## NOTICE DE SÉCURITÉ/NOTIFICATION

| <b>Sujet :</b>                       | Système de positionnement du patient ExacTrac Vero :<br>décalage incorrect de la table après correction de l'angle<br>de l'anneau |
| <b>Référence produit :</b>           | ExacTrac Vero 3.x   |
| <b>Numéro de réf. Brainlab :</b>     | CAPA-20171011-001985  |

Figure 1.  
L'écart de cible maximal dépend de l'angle de correction de l'axe vertical et du décalage du patient après la correction mais avant la vérification

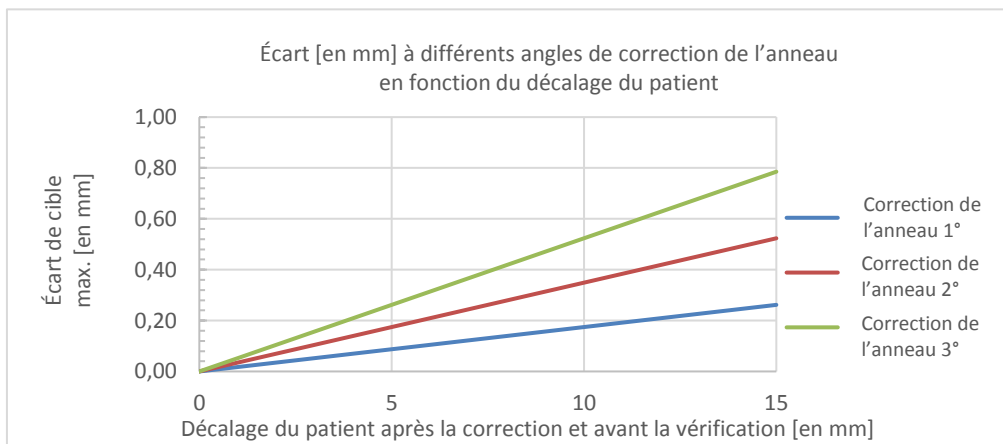
**L'importance de l'erreur dépend de deux facteurs :**

- L'importance de la correction appliquée à l'angle de l'anneau lors du positionnement du patient. Les faibles corrections apportées à l'angle de l'anneau sont moins concernées que les grandes.
- L'importance du décalage de la table pour compenser tout mouvement du patient sur la table entre la correction et la vérification. Les faibles décalages sont moins concernés que les grands.

Le tableau ci-dessous illustre l'écart de cible maximal potentiel obtenu si l'erreur survient (moins de 1 mm pour les angles d'anneau courants de 3° maximum et une correction de position inférieure à 10 mm avec la procédure I, sans vérification).

1. Après l'application d'un décalage de la table, acquérez toujours une image de vérification de la position du patient avant d'activer le faisceau d'irradiation.
2. N'utilisez pas la fonction *Virtual Isocenter* si une vérification de la position du patient sur l'isocentre de traitement n'est pas faisable.

Figure 3. L'écart de cible maximal dépend de l'angle de correction de l'axe vertical et de la distance entre l'isocentre virtuel et l'isocentre de traitement

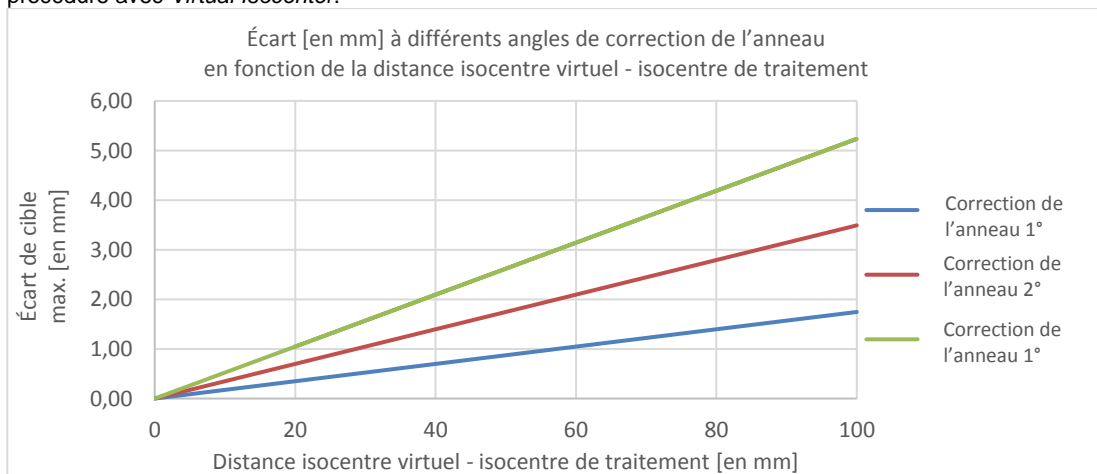
**L'importance de l'erreur dépend de deux facteurs :**

- L'importance de la correction appliquée à l'angle de l'anneau lors du positionnement du patient sur l'isocentre de traitement. Les faibles corrections apportées à l'angle de l'anneau sont moins concernées que les grandes.
- La distance entre l'isocentre virtuel et l'isocentre de traitement. Les faibles distances sont moins concernées que les grandes.

Le tableau ci-dessous illustre l'écart de cible maximal potentiel obtenu si l'erreur survient dans cette procédure avec *Virtual Isocenter*.
